Participation à l'enquête publique concernant le projet de zone industrielle d'éoliennes
(la troisième) sur de Villeneuve la Comtesse et (la seconde) sur Vergné.

Projet VOLKSWIND de 5 éoliennes de 180 m de hauteur
en plus des deux projets acceptés sur les communes.

A Monsieur Raphaël DELLE-CASE, commissaire Enquêteur en Lettre R avec AR
A insérer dans son intégralité dans les documents de l'enquête publique
(A imprimer en format A3 pour une bonne lecture)

Photomontage N°1 – zones industrielles d'éoliennes de Villeneuve la Comtesse-Vergné (1 et 2), Migré-La Foye et Marsais. Vue depuis la limite départementale entre Charente Maritime et Deux Sèvres au nord de Villeneuve la Comtesse.

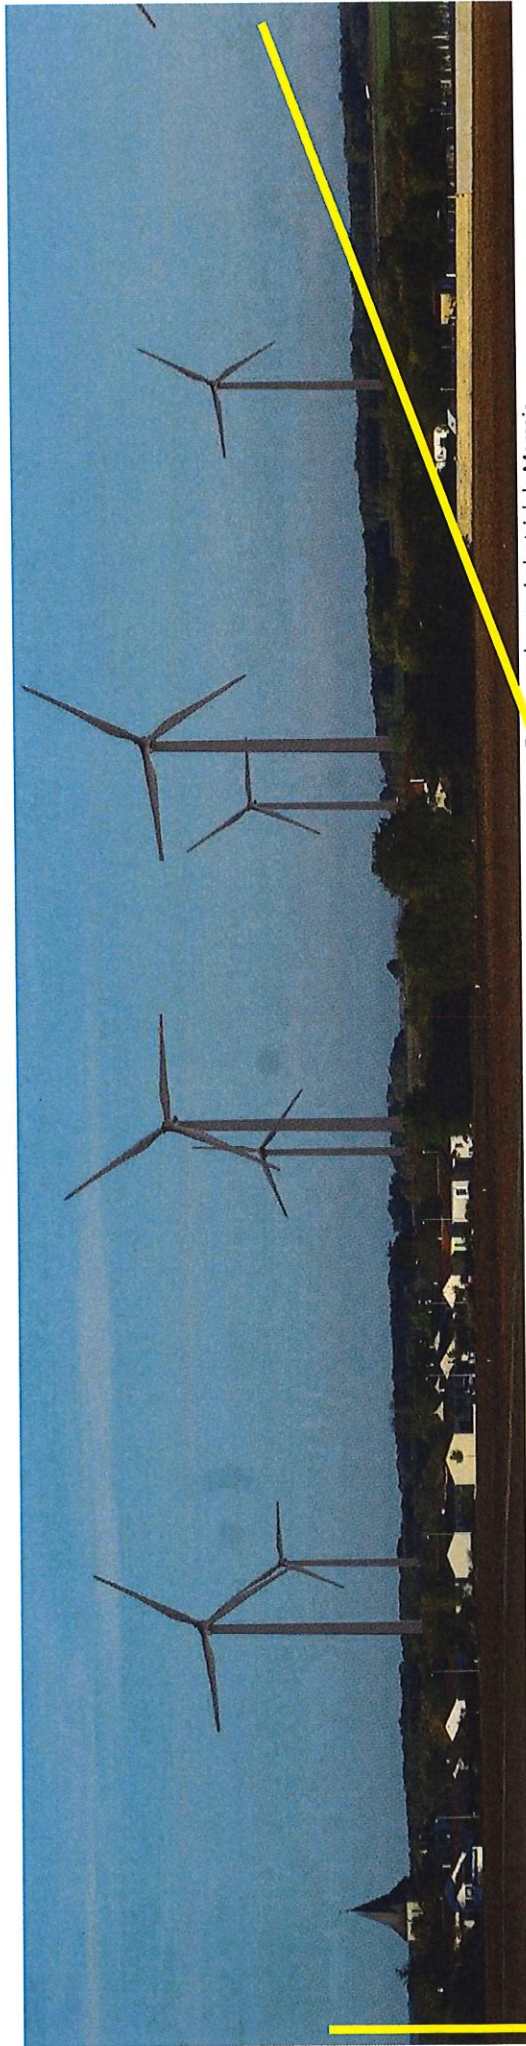
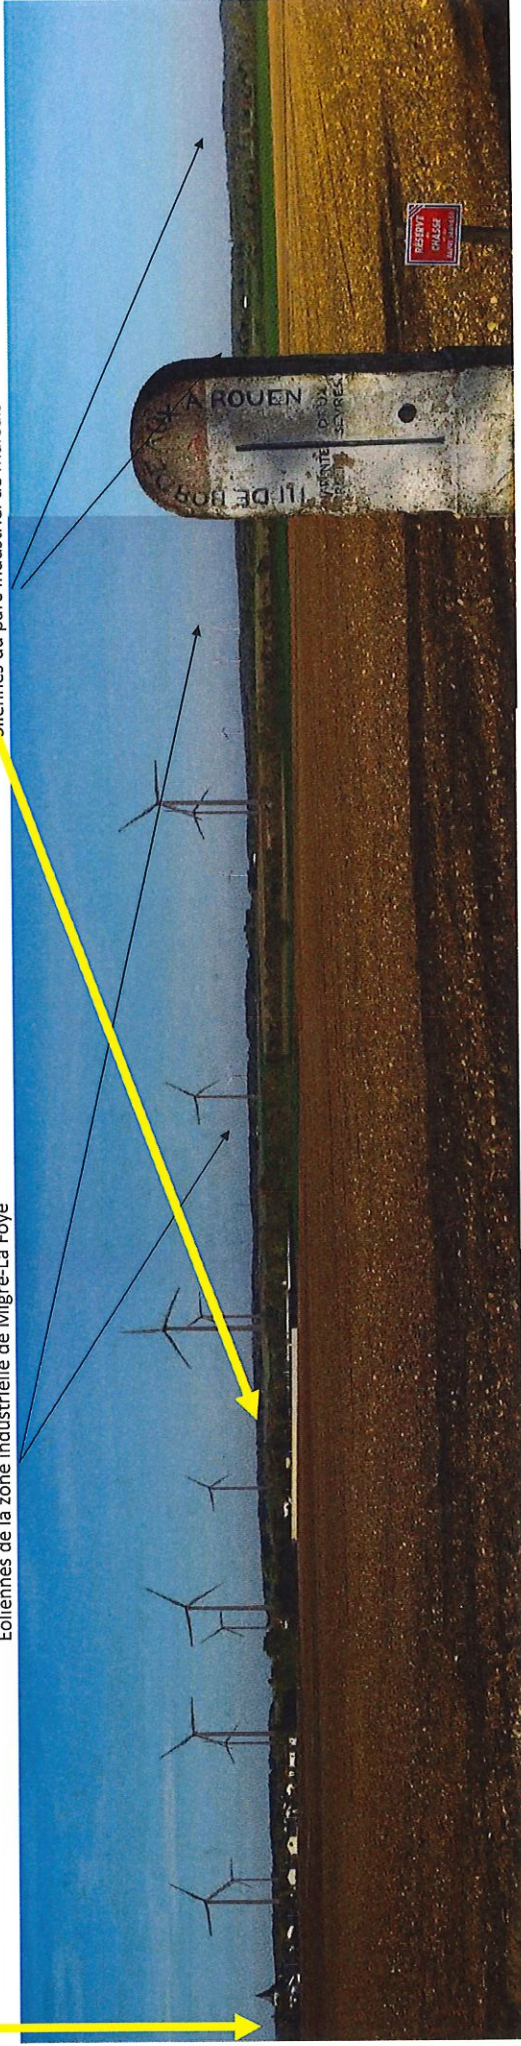
Les éoliennes de Villeneuve la Comtesse domineront de façon écrasante le paysage de la plaine s'étalant sur 2 kilomètres. On observe que les bosquets et haies relativement peu nombreux dans la plaine ne pourront pas masquer les 12 éoliennes situées sur les hauteurs. Elles apparaîtront quatre à cinq fois plus grandes que le clocher de l'église ND de l'Assomption de Villeneuve la Comtesse.

Des machines de 130 m de hauteur et a fortiori de 180 m ne s'intègrent pas dans ce paysage plat et sont un non-sens paysager.

Photomontage N°2 – Zone industrielle d'éoliennes de la Benâte et de Villeneuve la Comtesse-Vergné 1 et 2. Vue depuis l'est de Villeneuve la Comtesse. L'ensemble de ces zones industrielles provoquera le mitage industriel du paysage des Vals de Saintonge.

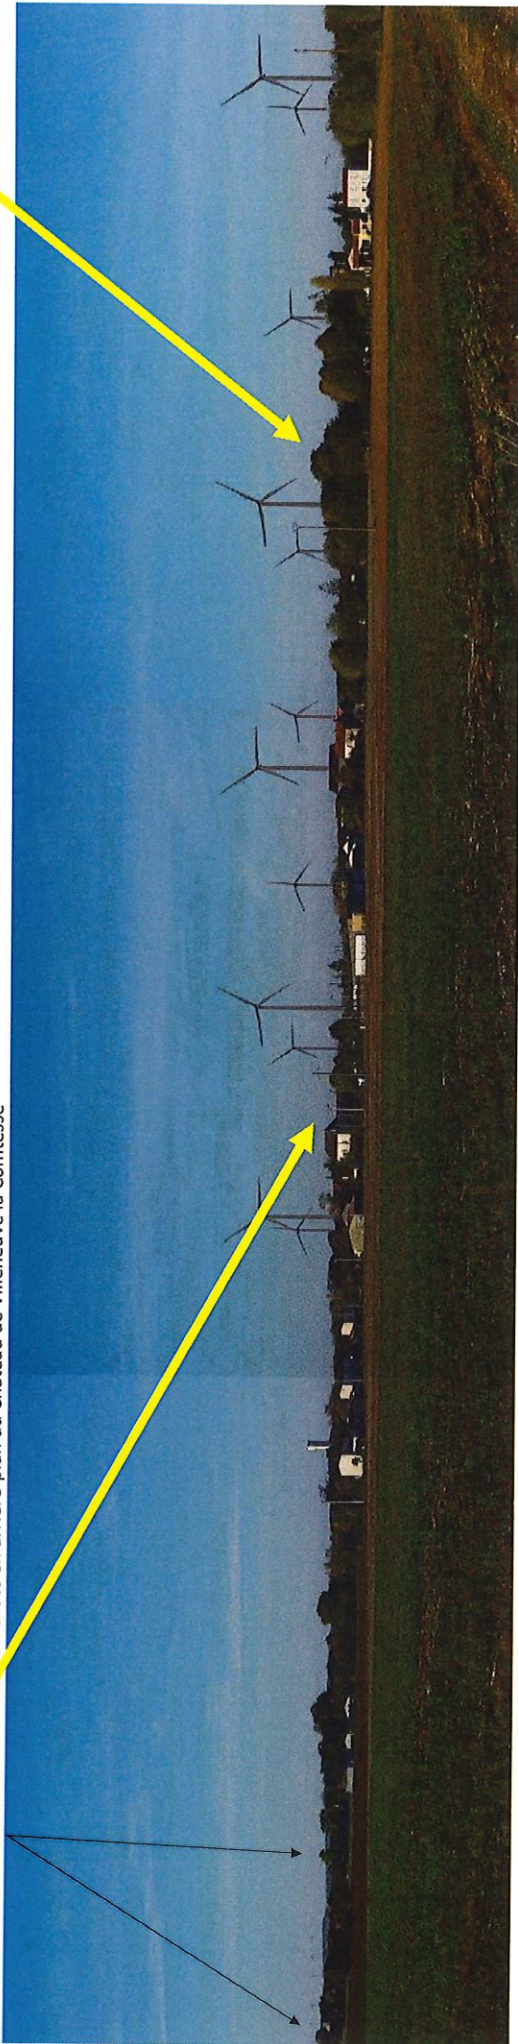
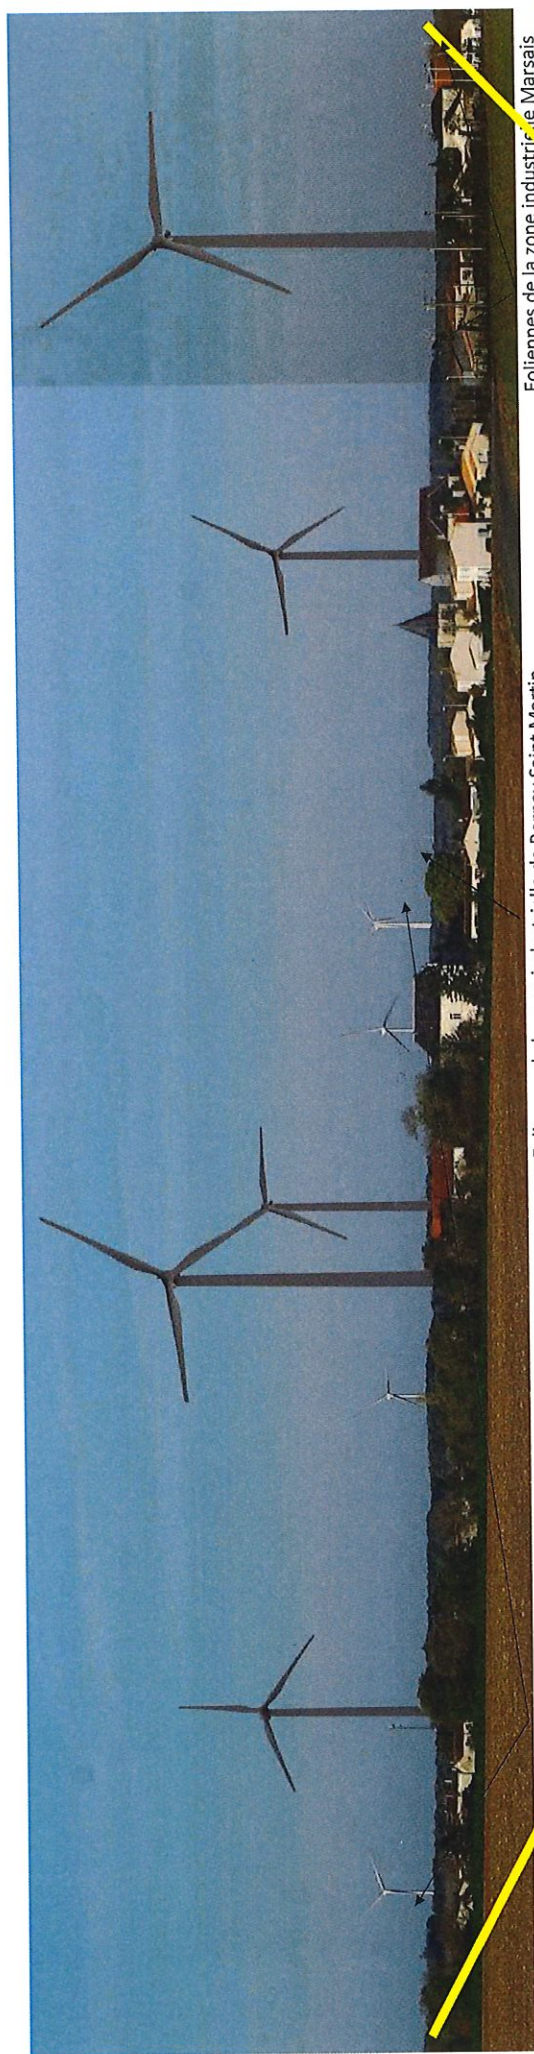
Les éoliennes de Villeneuve la Comtesse-Vergné domineront de façon écrasante le paysage de la plaine s'étalant sur 2 kilomètres. On observe que les bosquets et haies relativement peu nombreuses dans la plaine ne pourront pas masquer les 12 éoliennes situées sur les hauteurs. Elles apparaîtront quatre à cinq fois plus grande que le château d'eau de Villeneuve la Comtesse.

Les éoliennes de La Benâte sont en co-visibilité du Château de Villeneuve la Comtesse. Co-visibilité et mitage sont pourtant proscrits par la charte des éoliennes en Charente Maritime.

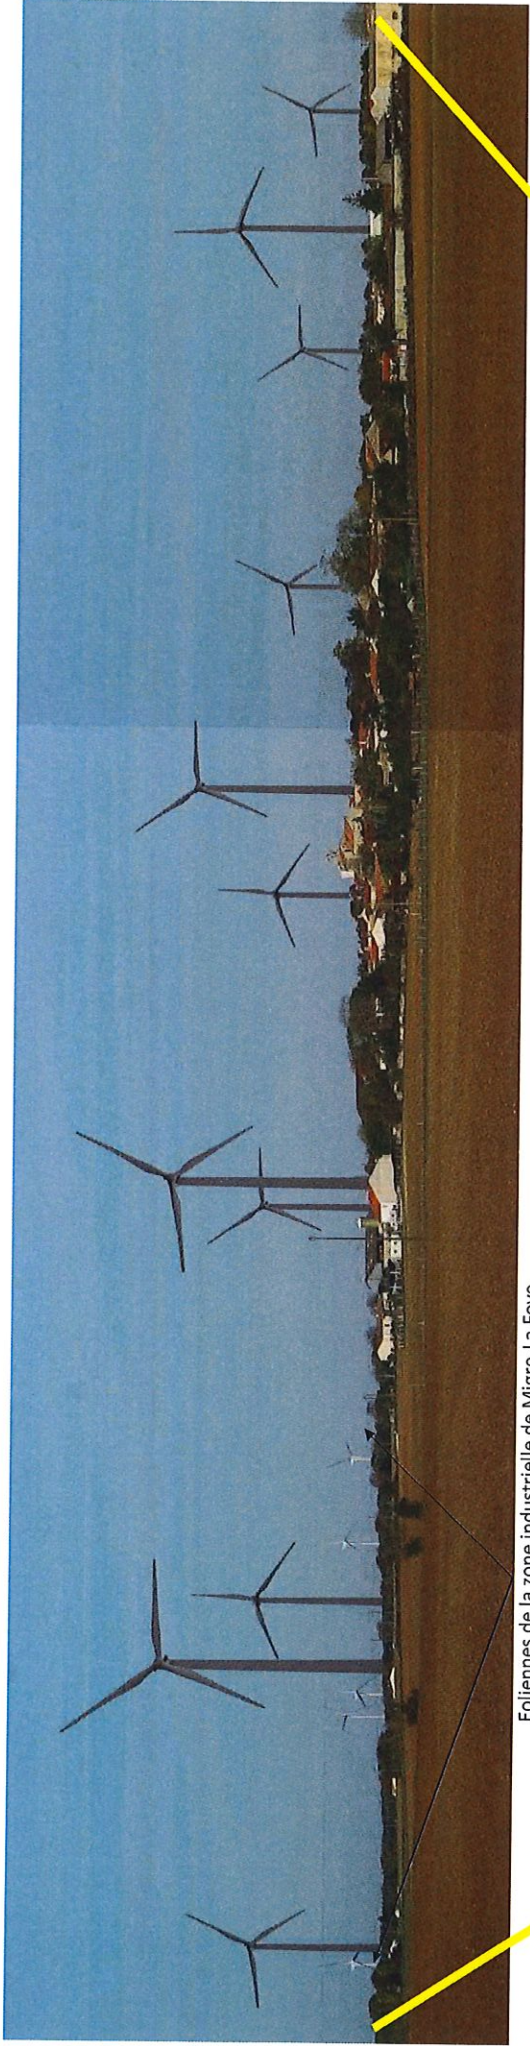
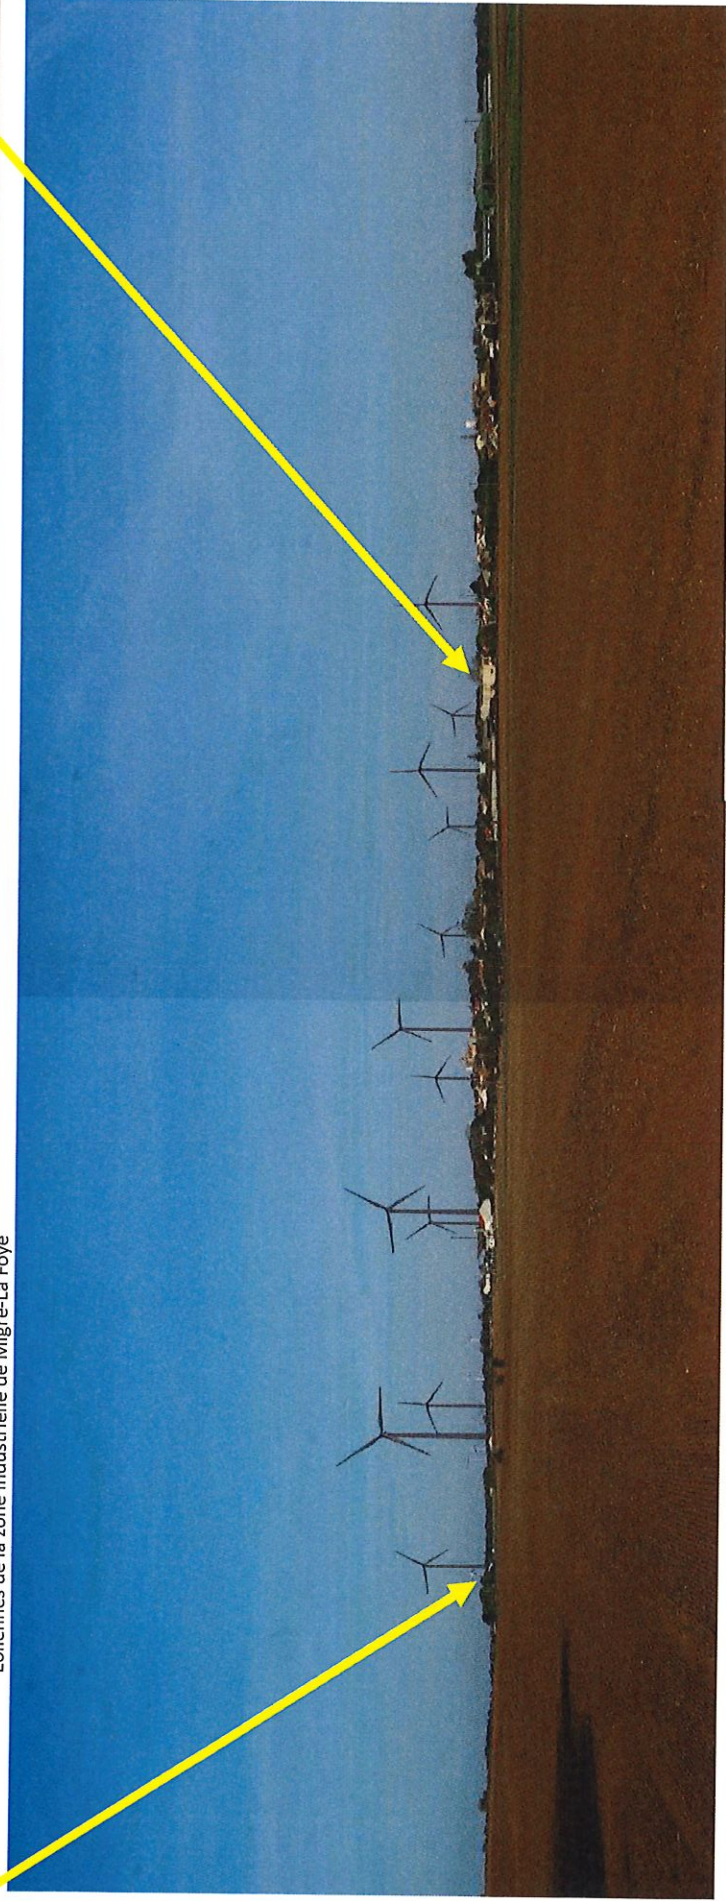
Les éoliennes domineront de façon écrasante le paysage de la plaine s'étalant sur 2 kilomètres. Les bosquets et haies relativement peu nombreux dans la plaine ne pourront pas masquer les 12 éoliennes situées sur les hauteurs. Elles apparaîtront quatre à cinq fois plus grandes que le château d'eau de Villeneuve la Comtesse. Bien que proscrits par la réglementation, les co-visibilité avec l'église de Villeneuve la Comtesse et mitage industriel seront présents dans le paysage et l'horizon sera agité de façon incohérente et agressive par ces machines démesurées au détriment de la population et de sa qualité de vie.

L'ensemble de ces zones industrielles provoque le mitage industriel du paysage des Vals de Saintonge. On ne peut pas masquer des machines industrielles de 130 à 180 m de hauteur dans un paysage de plaine.

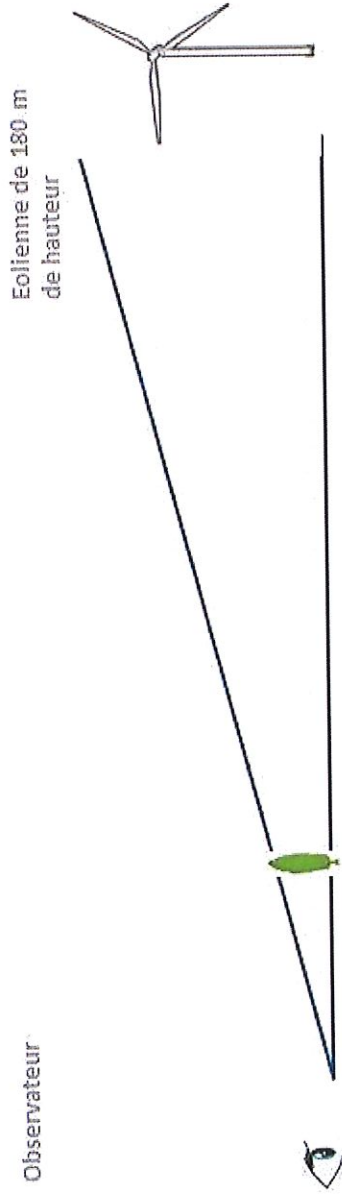
La Croix Comtesse sera dominé par une industrialisation outrancière. Les 20 éoliennes apparaîtront deux fois à trois fois plus grandes que tous les repères habituels de la population.

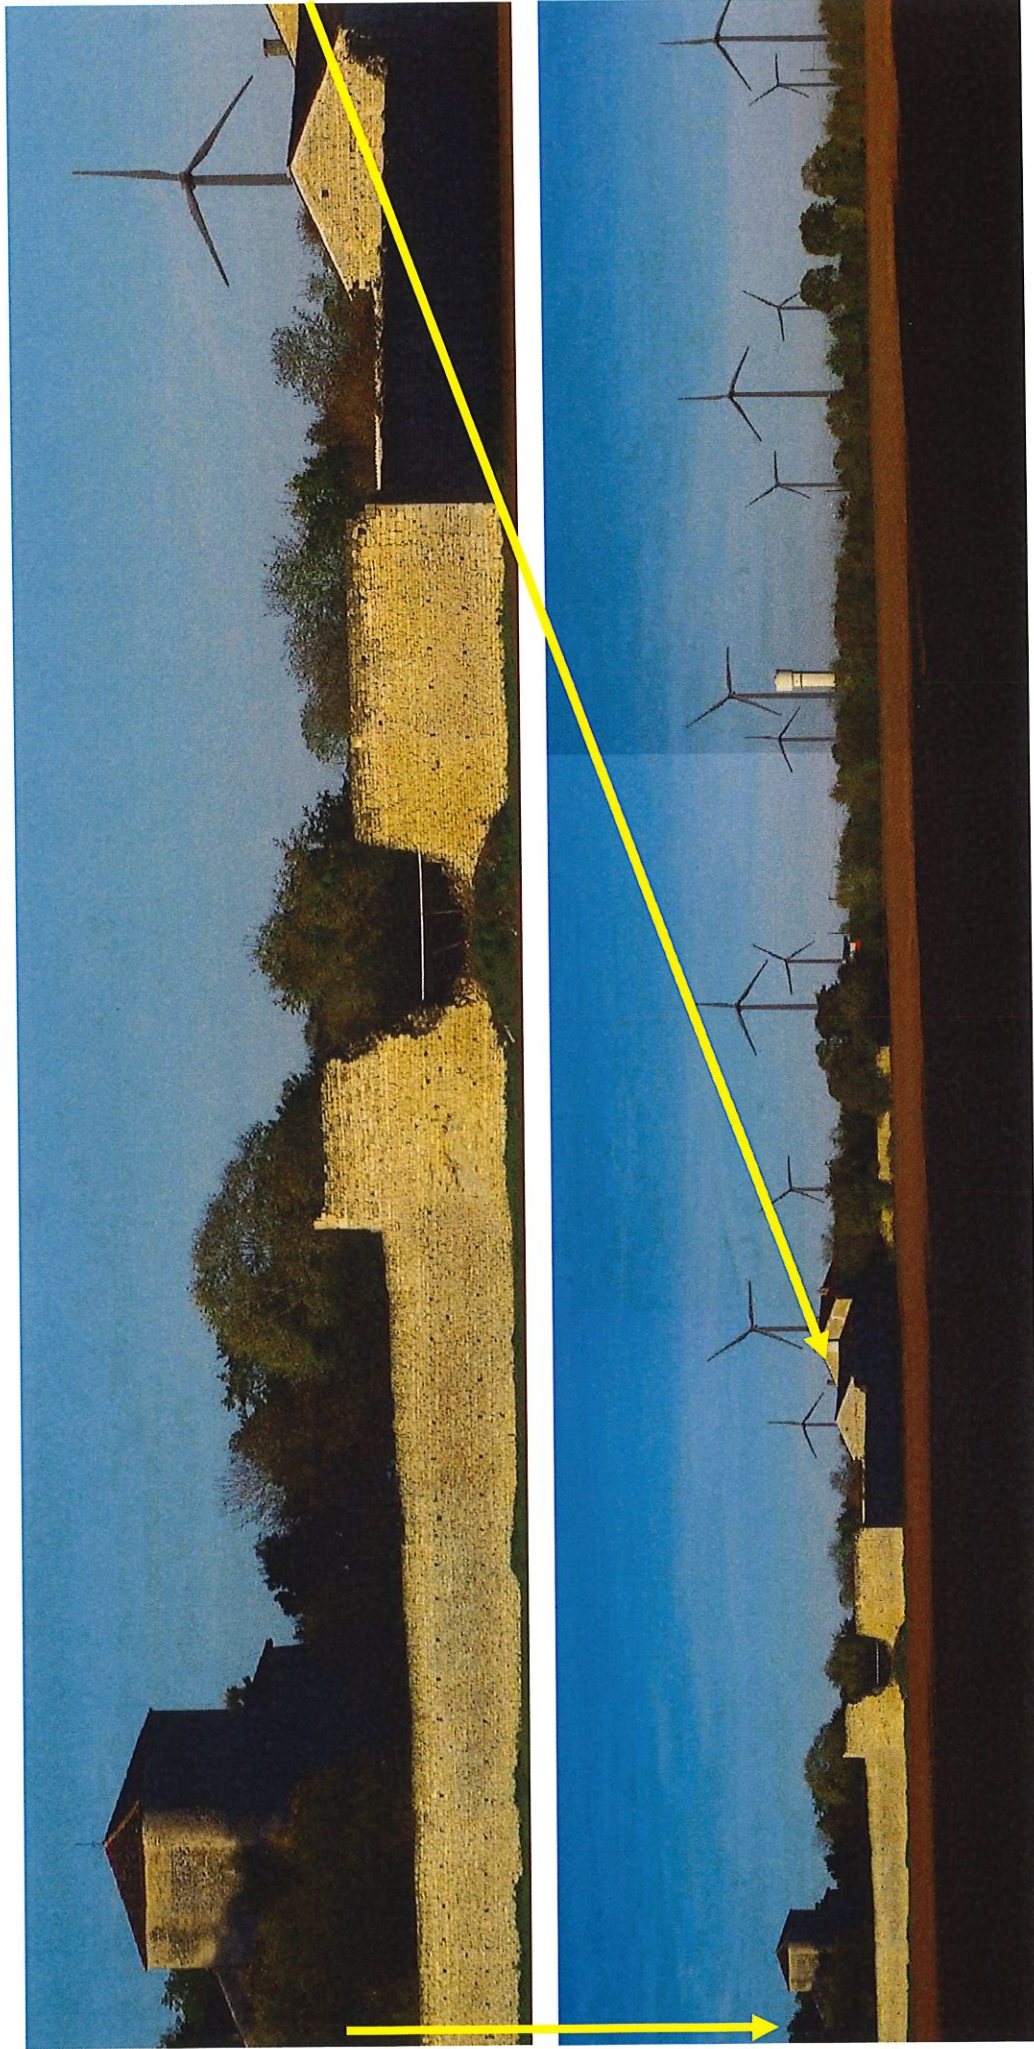
Plutôt que de faire des photomontages objectifs et décrire la réalité de l'impact, le cabinet ENCIS Environnement montre une photographie d'une haie avec le mention (17-Volkswind-Villeneuve-la-Comtesse-Vergné-4.3-EtudePaysagerENCIS_VersionConsolidee_Novembre2018_4sur4.pdf, page 47) : « Enjeux : Patrimoine (château de Villeneuve-la-Comtesse), Commentaire : En face de l'allée qui mène au château de Villeneuve-la-Comtesse, une haie filtre les vues en direction du projet. Cependant, cette haie est un peu dégarnie sur une partie et laisse entrevoir l'éolienne E2. En période hivernale, la visibilité sur les éoliennes sera plus prononcée et en raison de la faible épaisseur de la haie. Toutefois, le projet reste peu perceptible depuis les abords de la D150 et ne sera pas visible depuis le château. L'impact est négligeable. »

Alors que la situation sera bien différente. Les treize éoliennes des deux zones industrielle seront en très forte co-visibilité avec le château de Villeneuve la Comtesse en pleine contradiction avec la « Charte des Eoliennes en Charente-Maritime » qui précise « en cas de présence d'un monument historique classé ou inscrit, on proscriira toute co-visibilité de celui-ci avec les éoliennes dans un rayon de deux km ». Elles seront visibles depuis la cour, le donjon, le logis, le pont-levis, la cour et les abords. Encore une fois, des arbres d'une dizaine de mètre ne peuvent pas masquer des éoliennes de 180 m de hauteur à une distance d'un kilomètre (voir paragraphe 4.13). L'étude d'impact est mensongère !
